Service Info

Vervanging van de spanrol en de trillingsdemper

Fabrikanten: Audi, Seat, Škoda,

Artikelnr.: 531 0531 20 (vervangen)
533 0028 20 (vervangen)
530 0546 09 (actueel/Set)
530 0546 10 (actueel/KIT)

Fig. 1: Links trillingsdemper 533 0028 20, rechts spanrol 531 0531 20,

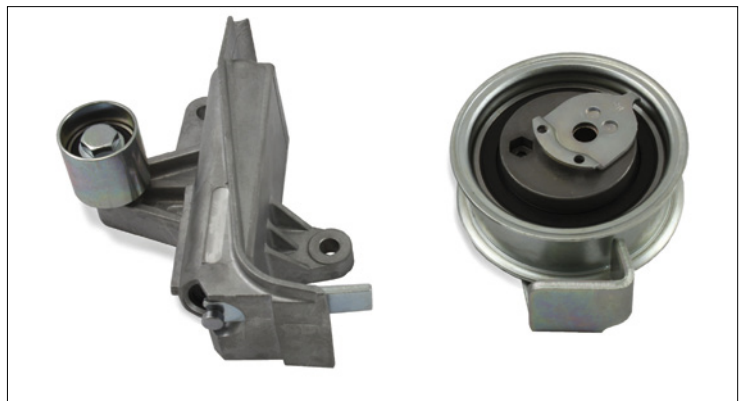
Bij de bovengenoemde voertuigen is de trillingsdemper 533 0028 20 (Fig. 1, links) en de spanrol 531 0531 20 (Fig. 1, rechts) vervangen door de KIT 530 0546 10 (Fig. 2, links) en de Set 530 0546 09 (Fig. 2, rechts).

De nieuwe onderdelen zijn niet alleen verschillend van uiterlijk, maar ook wat functie betreft. Bij de oude uitvoering heeft de aan de spanrol toegevoegde trillingsdemper, een gedeelte van de riemspanning op zich genomen.

De nieuwe geleiderol met houder 532 0601 10 heeft alleen een geleidende functie. De riemspanning en demping worden alleen geleverd door de spanrol 531 0840 10.

U mag onderdelen van verschillende uitvoeringen niet door elkaar gebruiken. De onderdelen zijn per uitvoering op elkaar afgestemd en alleen dit garandeert een correcte riemspanning.
